# Umrüstung Zahnriemen von 152 Zähne auf 153 Zähne

**Hersteller:** Audi, Volkswagen  
**Modell:** (Audi) A4, A6, Cabriolet (VW) Passat  
**Motoren:** 1.8, 1.8T

Stand 04.2009  
**INA 0025**

### 530 0359 10

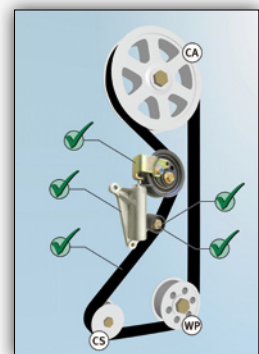
- für noch nicht umgerüstete Fahrzeuge
- wahlweise für bereits umgerüstete Fahrzeuge

Spannrolle	531 0499 20
Spanndämpfer	533 0032 20
Umlenkrolle	532 0161 10
Zahnriemen	536 0250 10
Schraube	M8 x 32 mm
